1#楼一层平面图 变更前

1#楼一层平面图 变更后

2#楼十七层平面图 变更后

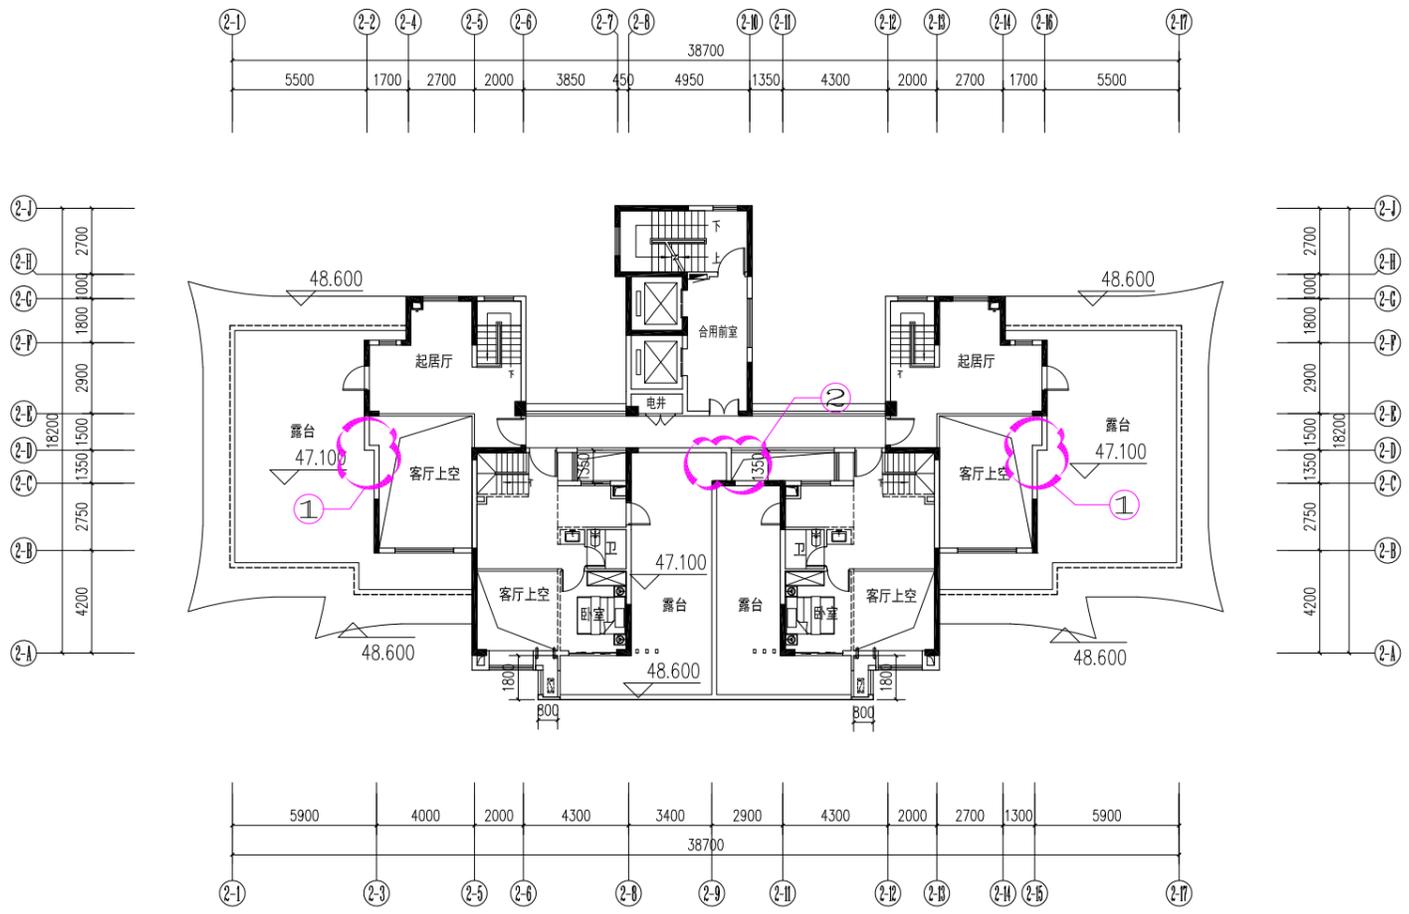
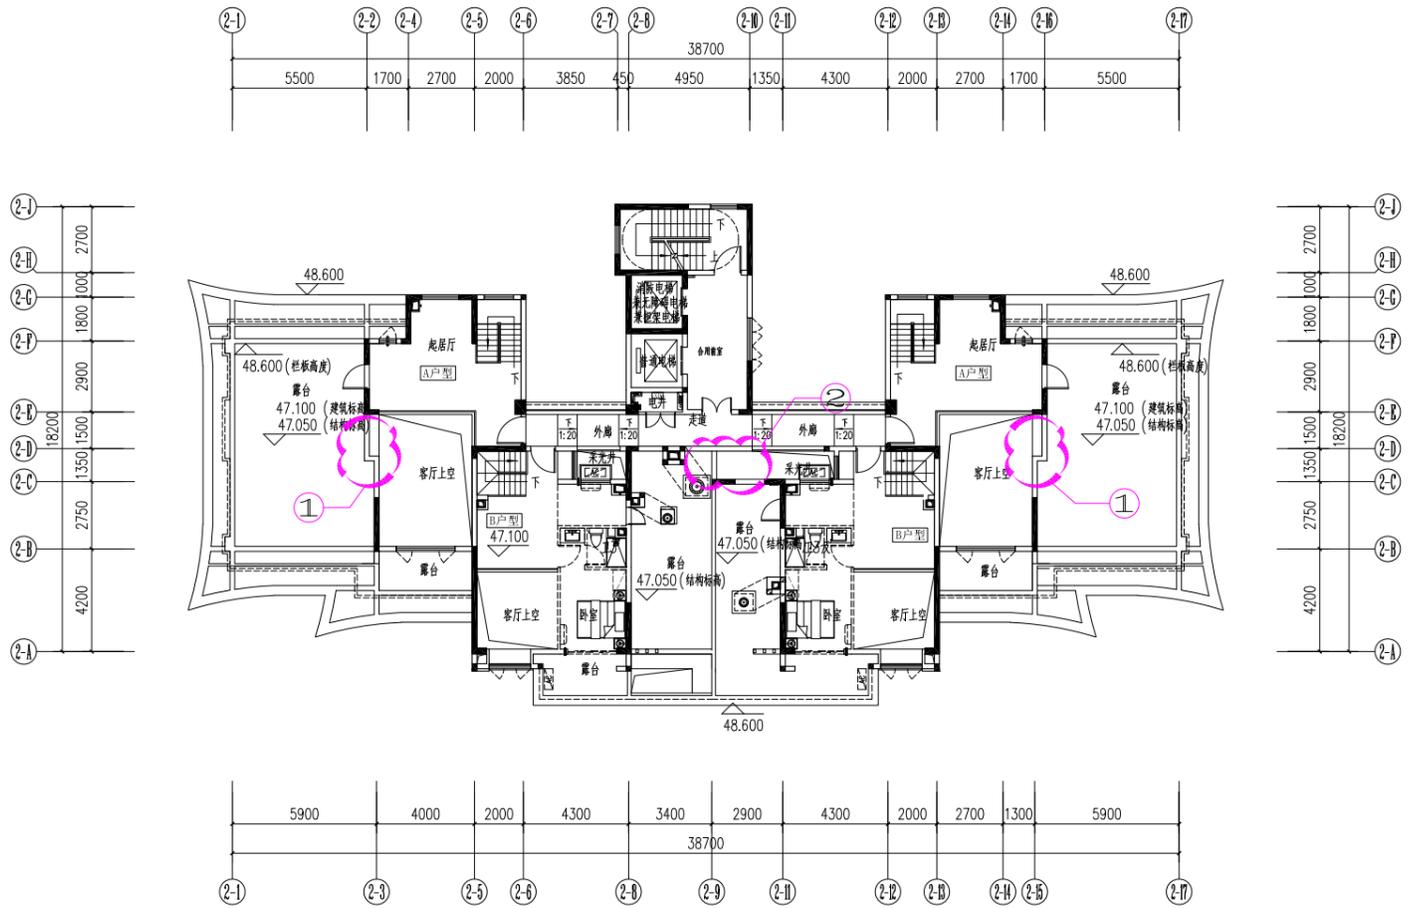
1: 2-2交2-D、2-16交2-D轴露台与客厅上空墙体往2-A轴方向位移0.5m

2: 2-D轴交2-9~2-10轴墙体往2-17轴方向加长0.85m, 2-9~2-10轴交2-C~2-D轴墙体改为栏板往2-9轴方向位移0.6m

3: 结构柱局部微调

3#楼一层平面图 变更后

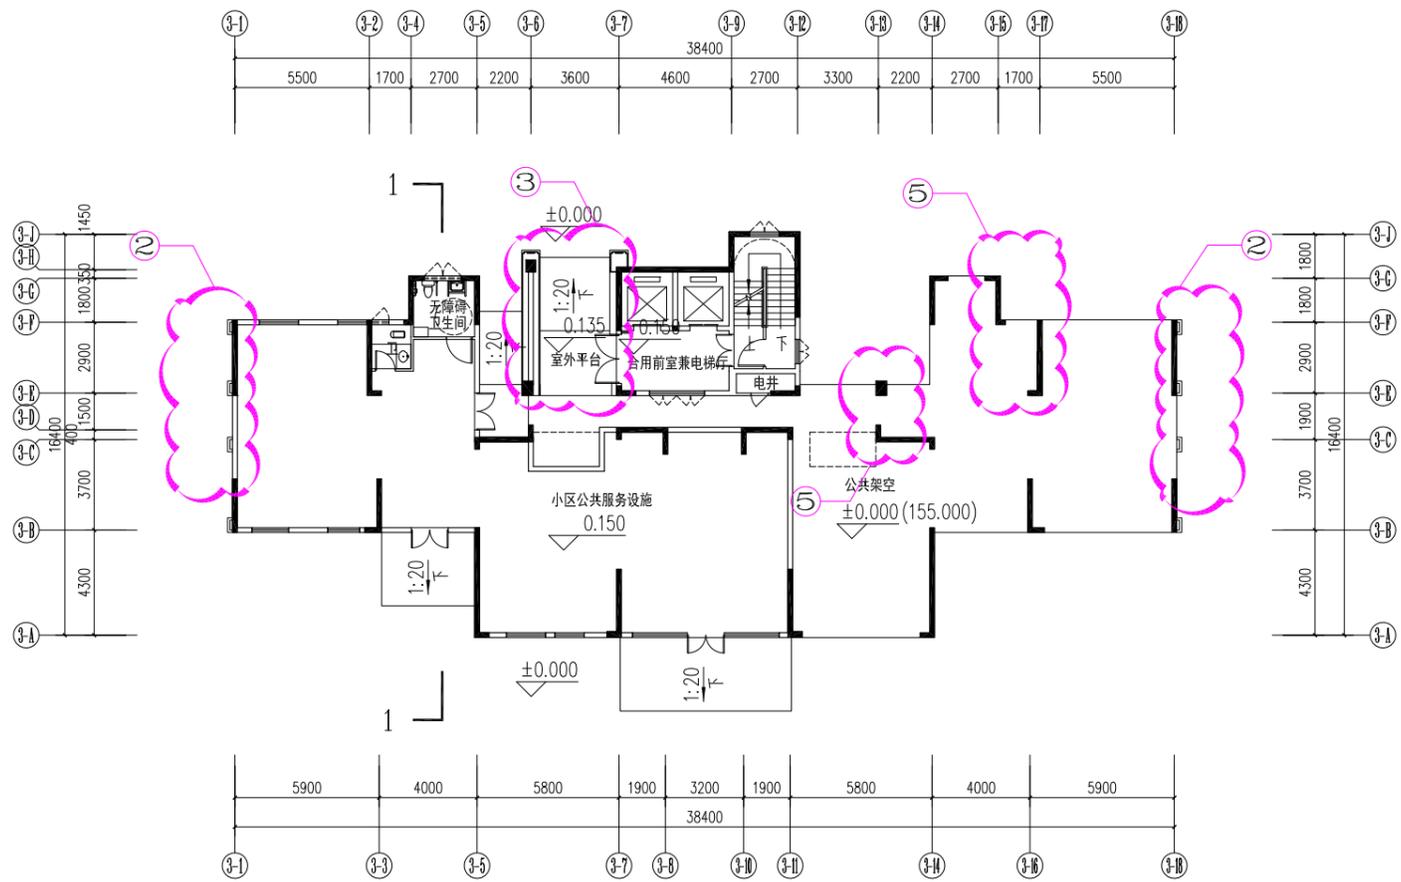
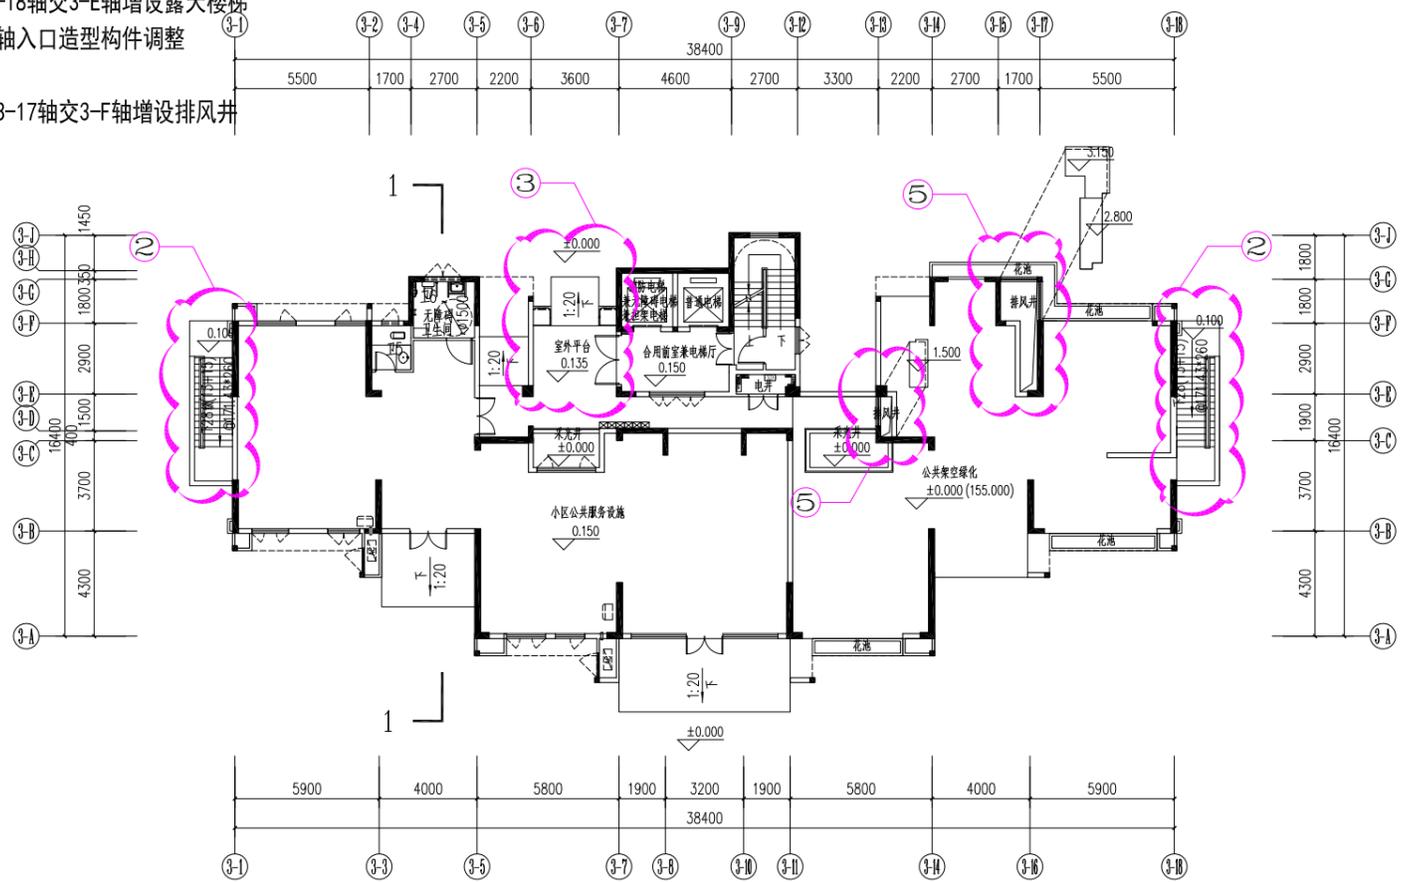
- 1: 优化增设花池及造型构件
- 2: 3-1轴交3-D轴、3-18轴交3-E轴增设露天楼梯
- 3: 3-6至3-7轴交3-F轴入口造型构件调整
- 4: 结构柱局部微调
- 5: 3-13轴交3-C轴、3-17轴交3-F轴增设排风井

3#楼二至十五层平面图 变更后

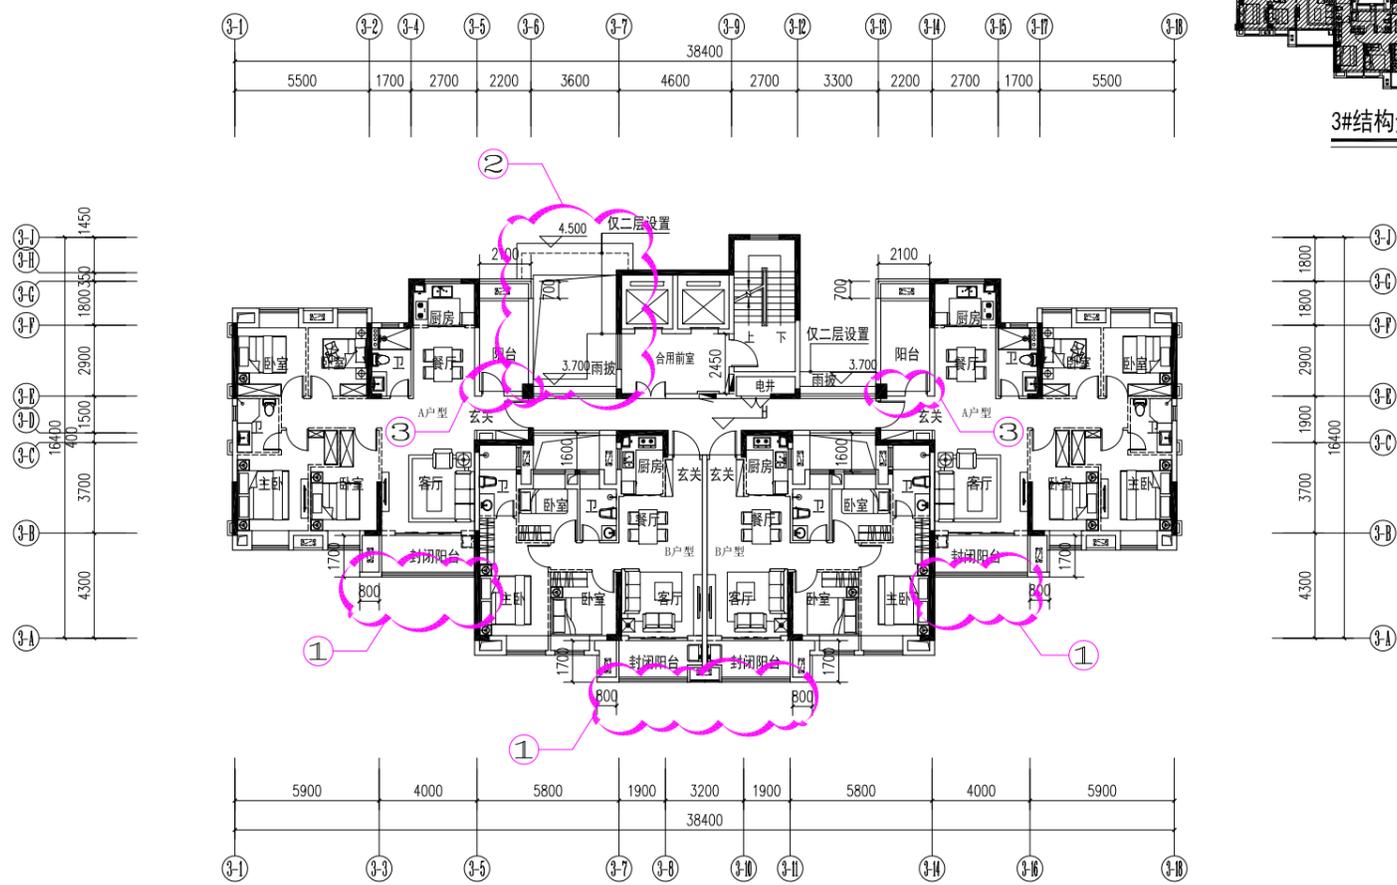
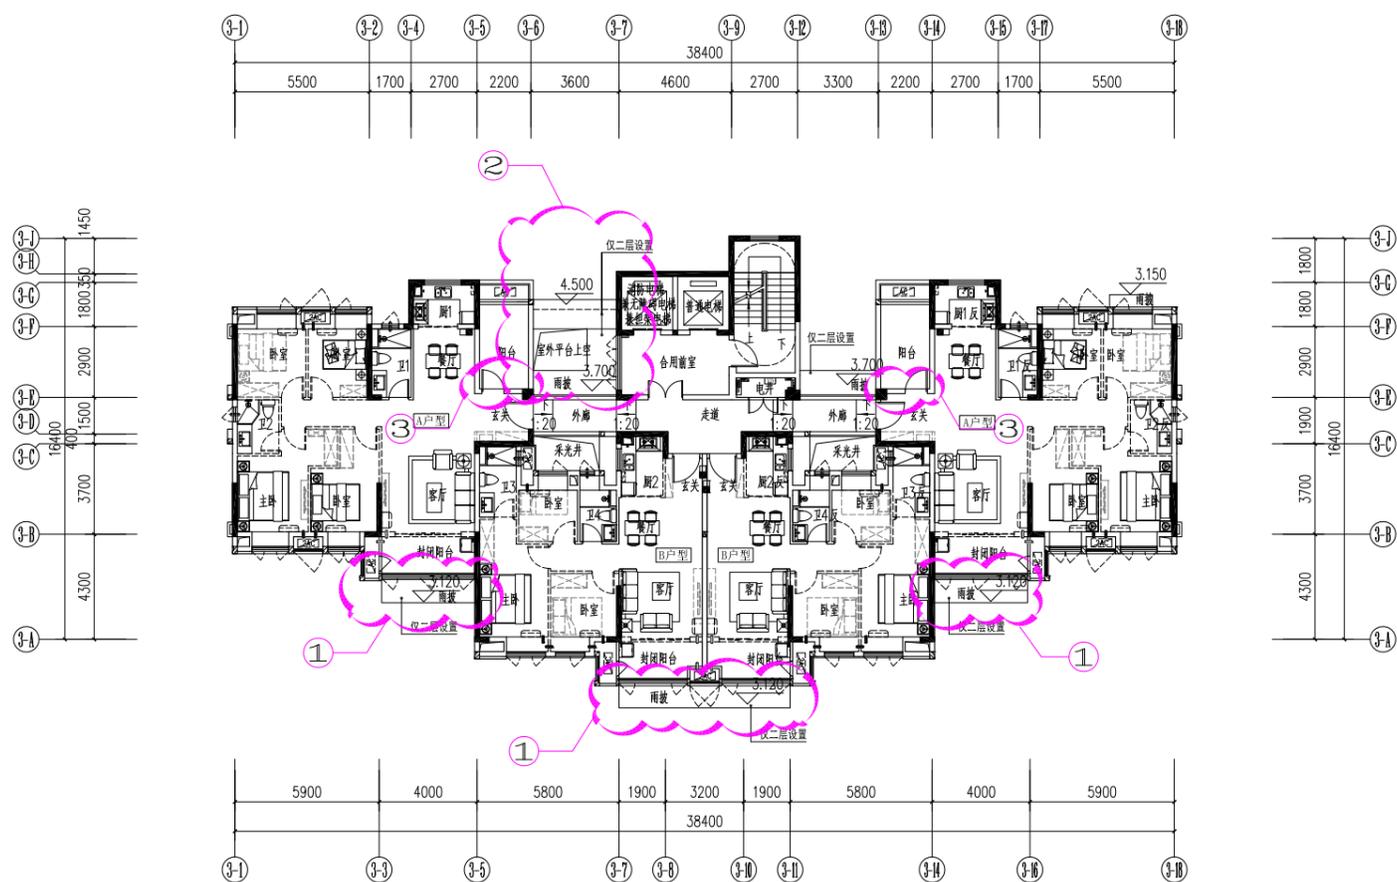
- 1:2层3-3至3-5轴、3-7至3-11轴、3-14至3-16轴封闭阳台外侧增设雨披
- 2:2层3-6至3-7轴交3-F轴造型调整
- 3:3-5至3-6轴、3-13至3-14轴交E轴墙体向3-F轴移动0.15m, 16层相应变更
- 4:结构柱局部微调

3#楼十七层平面图 变更后

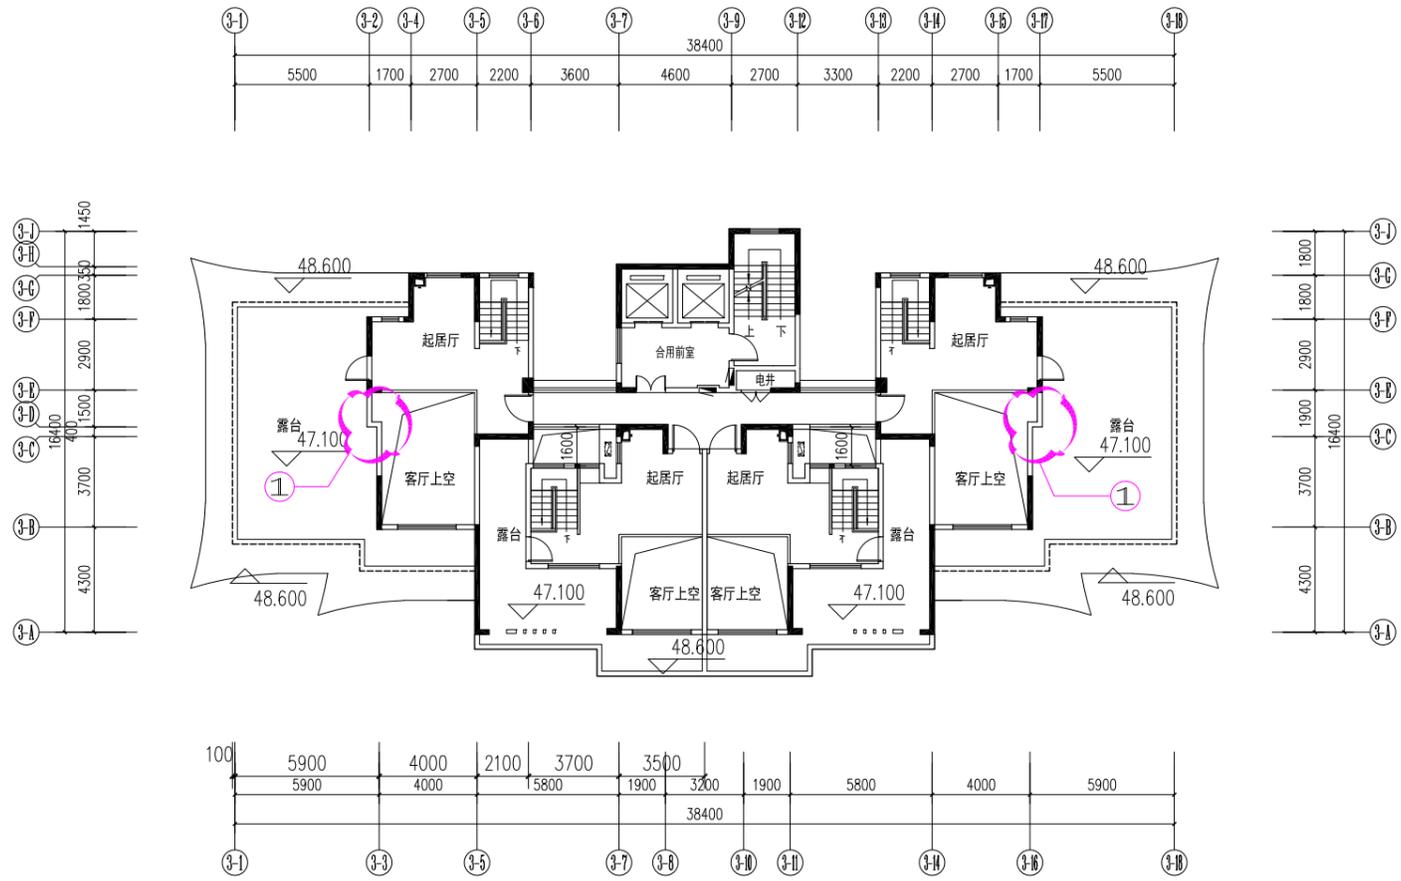
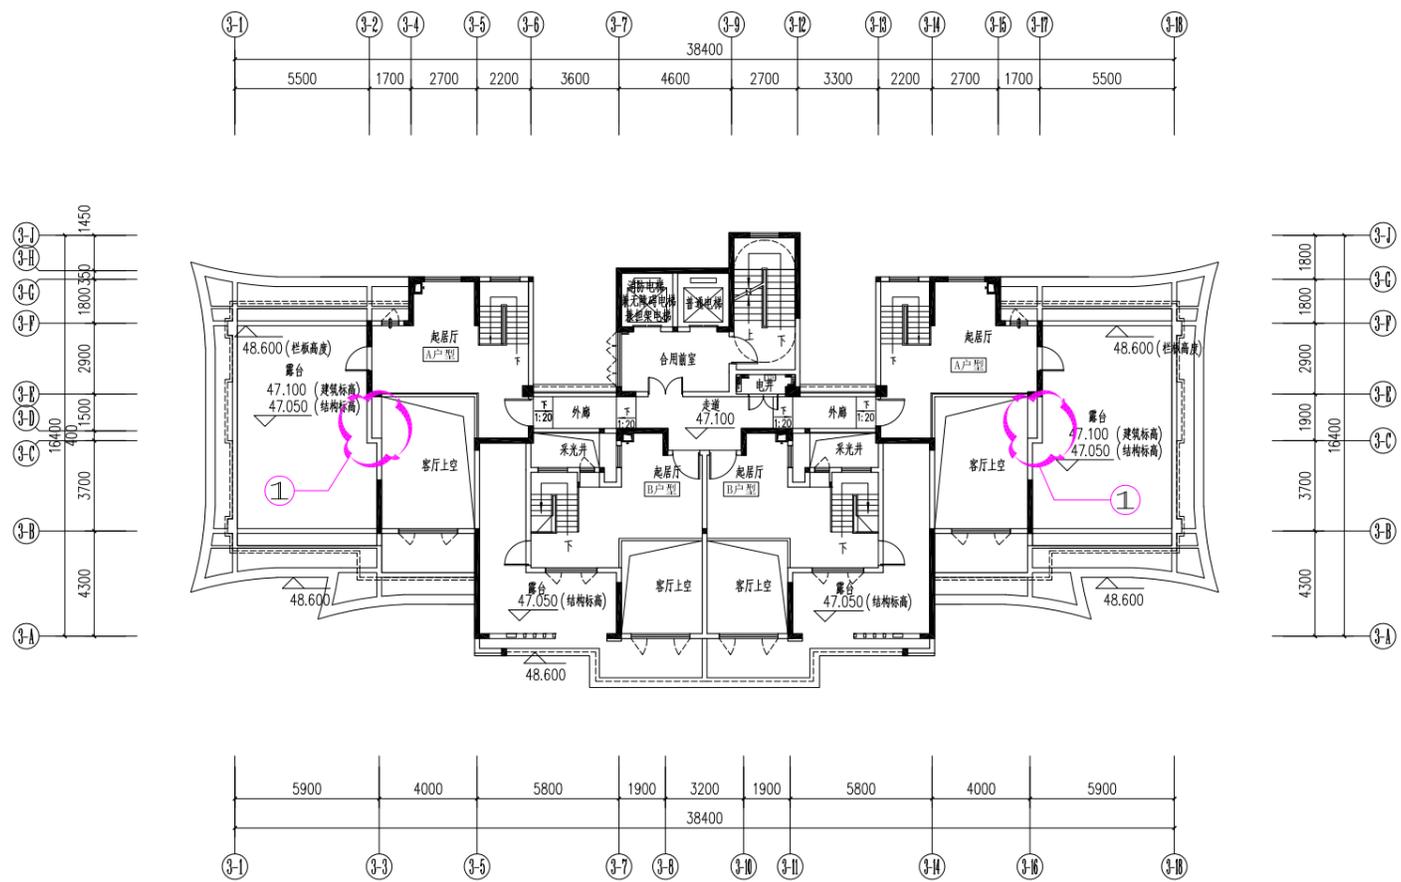
1: 3-2交3-D、3-17交3-D轴露台与客厅上空墙体往3-A轴方向位移0.5m

2: 结构柱局部微调
